**Věc:** Vysvětlení/ změna/ doplnění zadávací dokumentace č. 10  
„Modernizace železničního uzlu Česká Třebová“

ve smyslu § 98 a § 99 zákona č. 134/2016 Sb., o zadávání veřejných zakázek, ve znění pozdějších předpisů (dále jen „ZZVZ“)

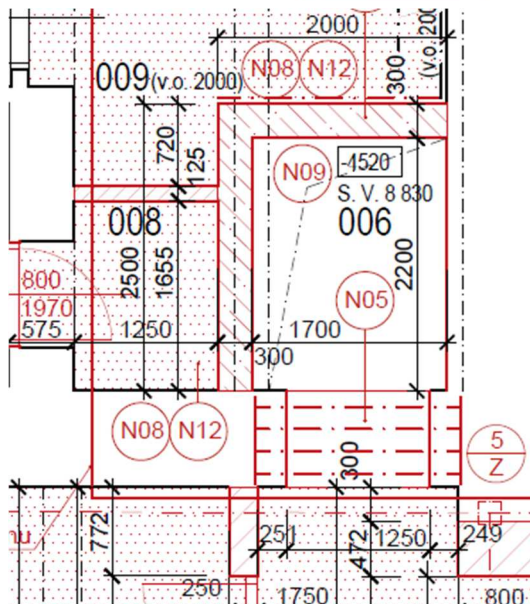
Nástupiště – zábradlí

- V dokumentaci SK 241201 č. přílohy 2.091 je uvedeno 646,6 kg, ve výkazu výměr **SO 24-12-03** je 974,827 kg.
- V dokumentaci SK 241201 č. přílohy 2.089 je uvedeno 3134,52 kg, ve výkazu výměr **SO 24-12-04** je 5159,45 kg

Žádáme zadavatele o upřesnění.

Obě zmiňované přílohy SK 24-12-01 (2.089 a 2.091) zahrnují vždy zábradlí obou SO (SO 24-12-03 a 24-12-04) – příloha 2.089 obsahuje zábradlí na zídkách pro oba SO a příloha 2.091 pak zábradlí mimo zídky pro oba SO. Rozlišení pro jednotlivé SO je uvedeno přímo v těchto přílohách, celková hmotnost uvedená v těchto přílohách znamená součet pro oba SO pro jednotlivé typy zábradlí a má jen orientační charakter. Rozhodující pro výpočet jsou podrobné výpočty v příslušných položkách Soupisů prací objektu jednotlivých SO – pro SO 24-12-03 položka č. 8 a pro SO 24-12-04 položka č. 16.
